RÉPONSE AUX QUESTIONS AUDIENCE PUBLIQUE DU BAPE

PROJET D'AMÉNAGEMENT D'UNE CANNEBERGÈRE À SAINTE-ANNE-DE-SOREL

DOSSIER 3211-01-068

OBJET : PROJET D'AMÉNAGEMENT D'UNE CANNEBERGÈRE À SAINTE-ANNE-DE-SOREL – QUESTIONS COMPLÉMENTAIRES – DQ9

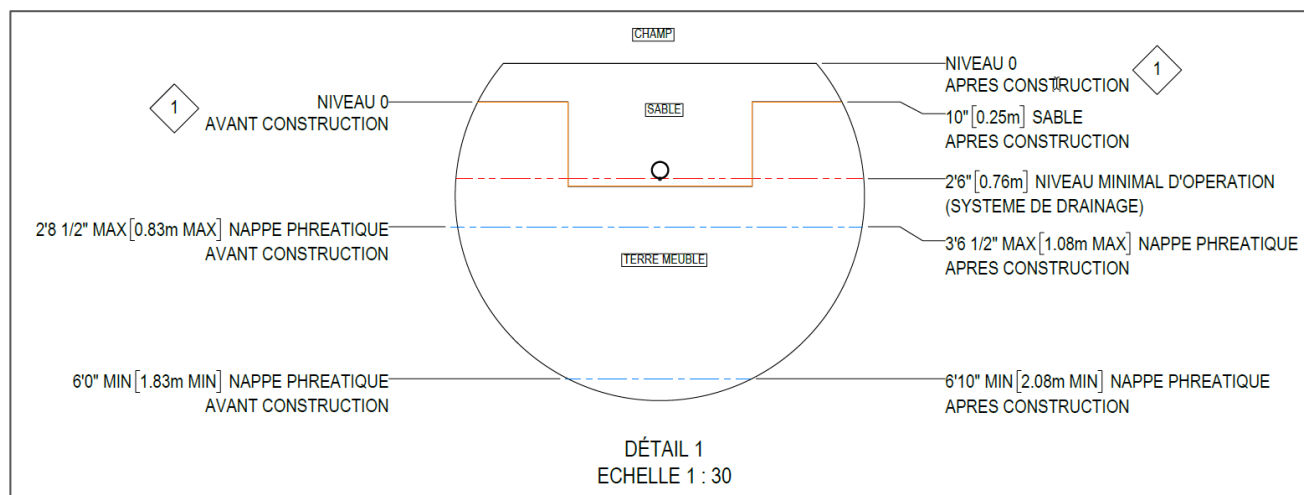
1. Vous indiquez au DA2 à la p. 15 que le niveau minimal d'opération est à une profondeur de 0,76 m sous la surface du sol. Or le schéma que vous présentez à la p. 16 du même document mentionne que le niveau d'opération est à 0,81 m sous le niveau 0. Veuillez indiquer laquelle de ces valeurs est la bonne et corriger les valeurs inscrites au schéma si nécessaire.

Réponse : Dans la « Vue de coupe » de « Champ typique » (ci-dessous) on voit que la cote de 0,81m (2'8") indique le fond de la tranchée de sable du système de drainage.

Dans la vue de « Détail 1 » (ci-dessous) on voit que la cote de 0,76m (2'6") indique le tuyau du système de drainage.

On pourrait croire que le « Niveau minimal d'opération » correspond à la cote d'élévation du système de drainage, donc, le fond de la tranchée de sable, mais, en pratique le niveau minimal d'opération correspond au tuyau de drainage qui lui est localisé à 0,76m. C'est donc la cote d'élévation du radier des tuyaux du système de drainage que l'on tenir en compte, puisque c'est là où l'eau pourra être évacuée.

ANNEXE A

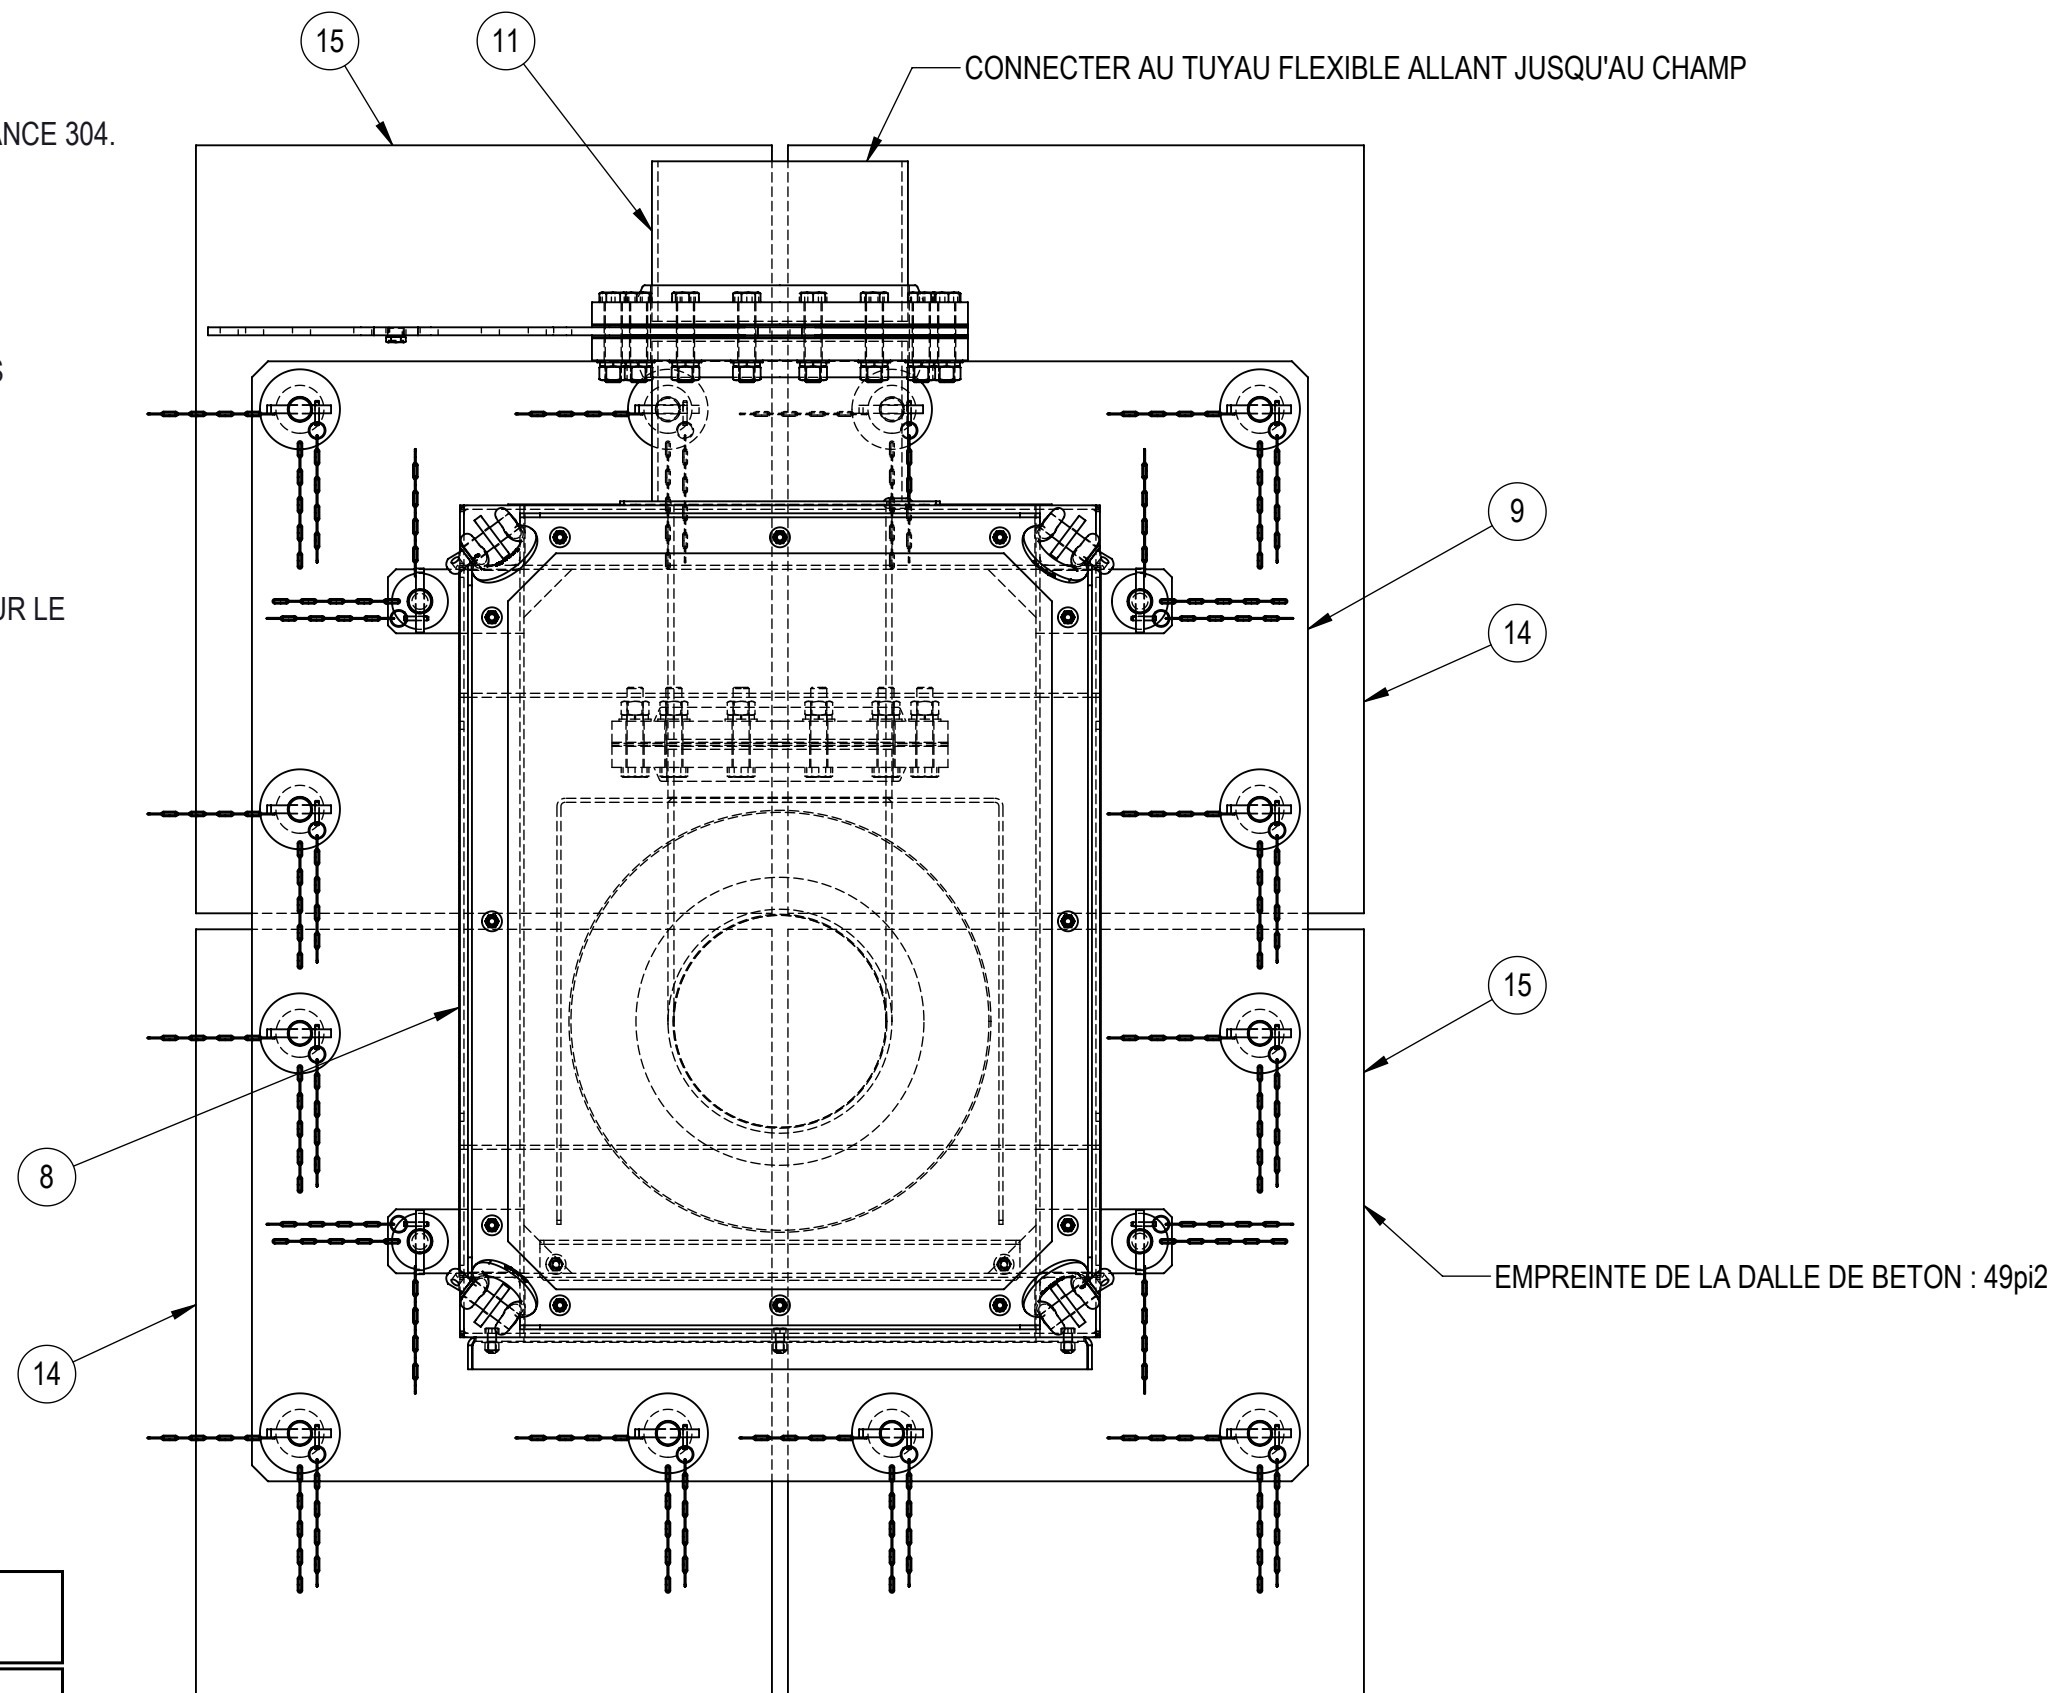
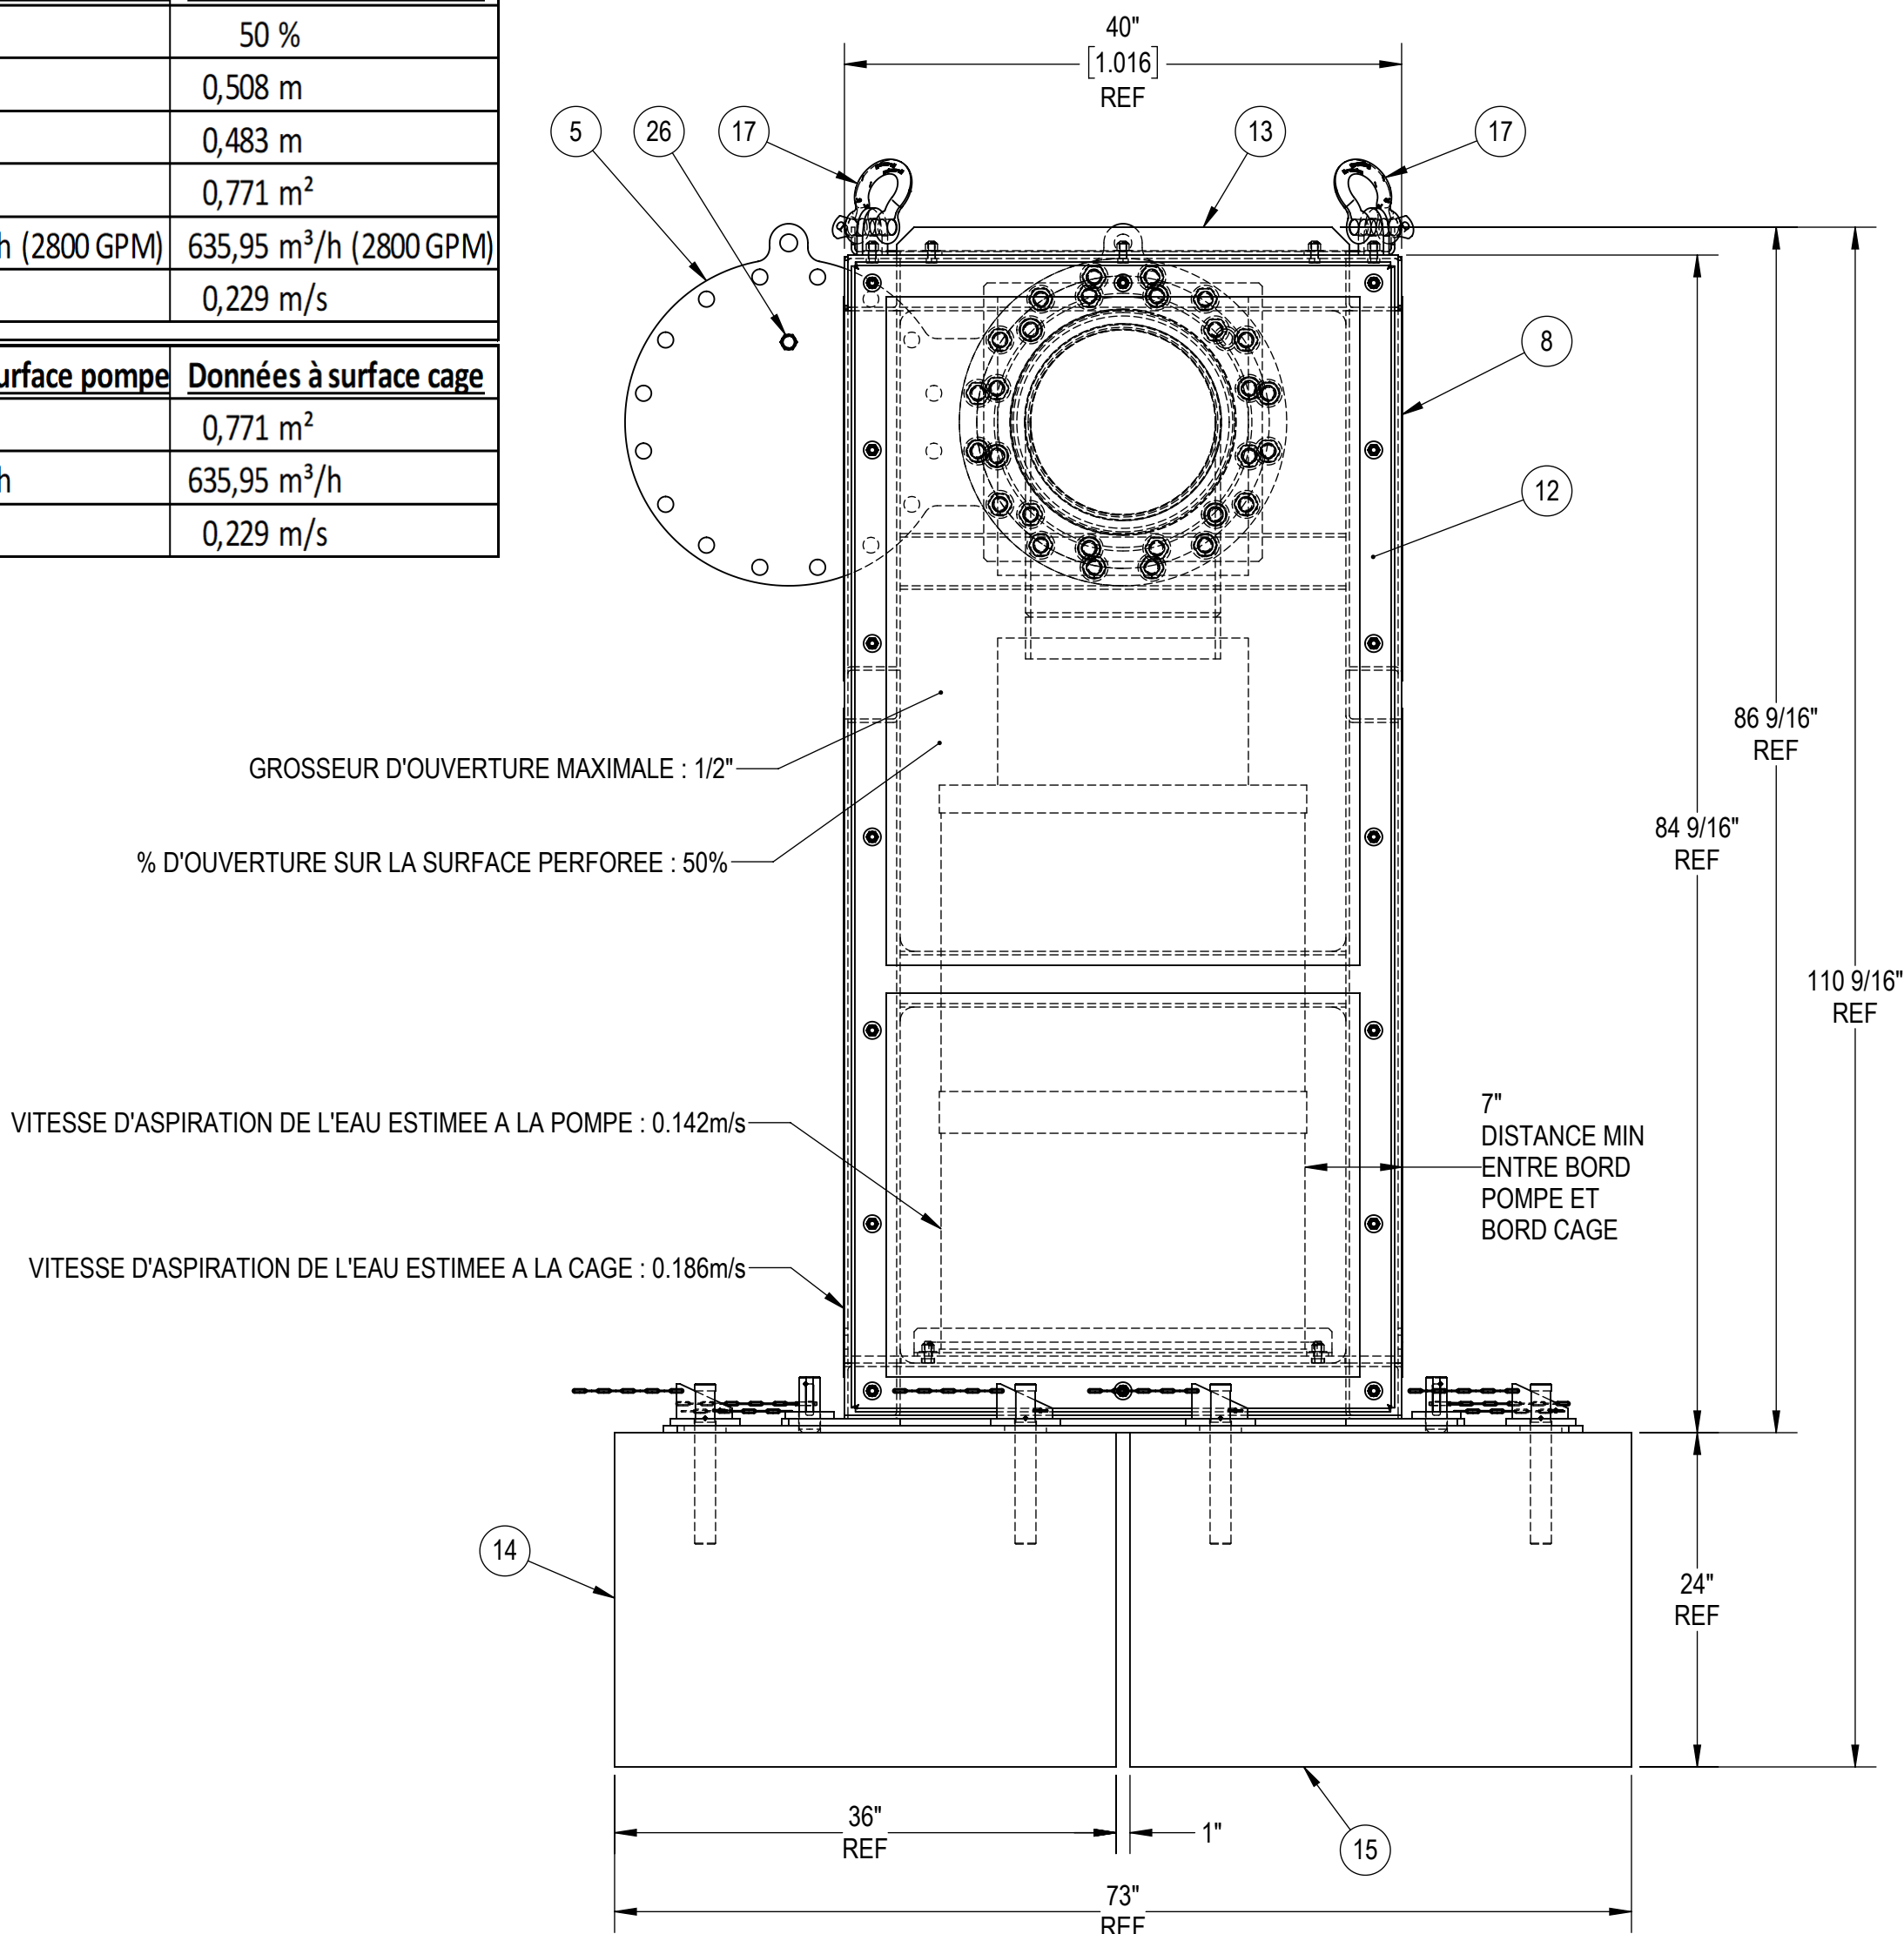
8. *Lors de l'audience publique du 18 juin, vous avez affirmé que la surface de contact de la cage de la pompe au Saint-Laurent serait amplifiée de manière à réduire la vitesse d'aspiration deux fois sous les normes exigées; (DT1, p. 28 PDF)*

a) *Pouvez-vous préciser de quelle norme il s'agit et dans quel document elle est énoncée?*

Réponse : Cette affirmation s'appuie sur l'échange, entre le ministère des forêts, faune et parcs et Fruits des îles inc. en 2022. Voici l'échange avec le MELCCFP (courriel de Mme Fraser, Marie-Hélène en date du 12 juillet 2022) :

« Les activités de pompage entraîneront une augmentation de la vitesse d'approche de l'eau. Or, elle ne doit pas entraîner ni impacter les poissons. Dans le cas où la conduite est accessible aux poissons (accès permis par des ouvertures de l'ouvrage d'entrée supérieures à 12 mm), la vitesse de circulation de l'eau ne doit pas excéder 0,5 m/s afin de permettre aux poissons de remonter le courant s'ils s'introduisaient dans la conduite (MELCC, Guide de conception des installations d'eau potable). L'objectif, c'est que le poisson ne soit pas exposé instantanément à une vitesse problématique dans la conduite (+ de 0,5 m/s.). Selon nous, si la vitesse à l'intérieur de la conduite (dans la section de l'embouchure) ne dépasse pas 0,5 m/s et que la vitesse augmente ensuite progressivement à l'intérieur de la conduite, le poisson devrait théoriquement réagir à mesure que le courant augmente. Le poisson devrait être en mesure d'éviter l'aspiration dans la conduite. Donc, la configuration de la prise d'eau doit permettre d'obtenir des vitesses au niveau des grilles qui sont jugées acceptables. Une autre référence demeure Code de pratique provisoire – Grillages à poissons à l'entrée des petites prises d'eau douce. »

Fruits des îles inc. a suivi les recommandations du ministère de la forêt, faune et parcs pour la conception de sa pompe. Les détails des vitesses d'aspiration au niveau de la cage et de la pompe sont détaillés dans l'annexe A. Les données concernant la vitesse d'aspiration à la surface de la pompe est de 0,175 m/s, tandis que la vitesse d'aspiration à la surface de la cage est de 0.229m/s. Ainsi, la vitesse d'aspiration maximale est en deçà de la moitié de la vitesse proposée par le MELCCFP.

<u>CALCUL VITESSE EAU</u>			
<u>Donnée</u>	<u>Unité</u>	<u>Données à surface pompe</u>	<u>Données à surface cage</u>
Ouverture	%	100 %	50 %
Rayon (r)	m	0,332 m	0,508 m
Hauteur	m	0,483 m	0,483 m
Aire	m²	1,008 m²	0,771 m²
Débit	m³/h	635,95 m³/h (2800 GPM)	635,95 m³/h (2800 GPM)
Vitesse	m/s	0,175 m/s	0,229 m/s
<u>Donnée</u>	<u>Formule</u>	<u>Données à surface pompe</u>	<u>Données à surface cage</u>
Aire	(2 x π x r) x Hauteur (m) x Ouverture (%)	1,008 m²	0,771 m²
Débit	Aire (m²) x Vitesse (m/s) x 3600 (s/h)	635,95 m³/h	635,95 m³/h
Vitesse	(Débit (m³/h) / (Aire (m²)) x 3600 (s/h)	0,175 m/s	0,229 m/s
